改善箇所説明図

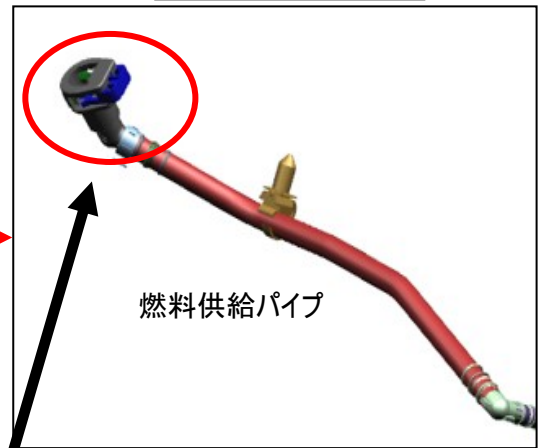
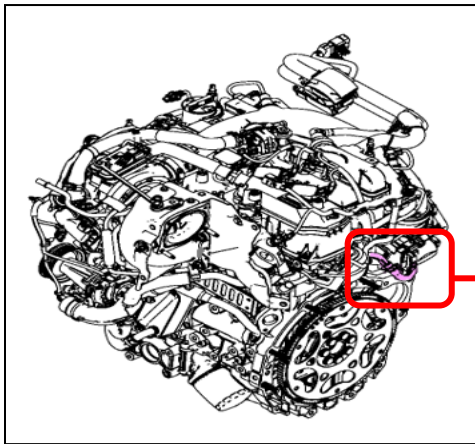
基準不適合部位

燃料装置において、燃料供給パイプコネクタの製造管理が不適切なため、燃料供給パイプコネクタの強度が不足しているものがある。そのため、使用過程において、燃料供給パイプコネクタに亀裂が生じて燃料が漏れ、最悪の場合、火災に至るおそれがある。

全車両、燃料供給パイプの製造番号を点検し、該当する場合は、燃料供給パイプ一式を良品に交換する。
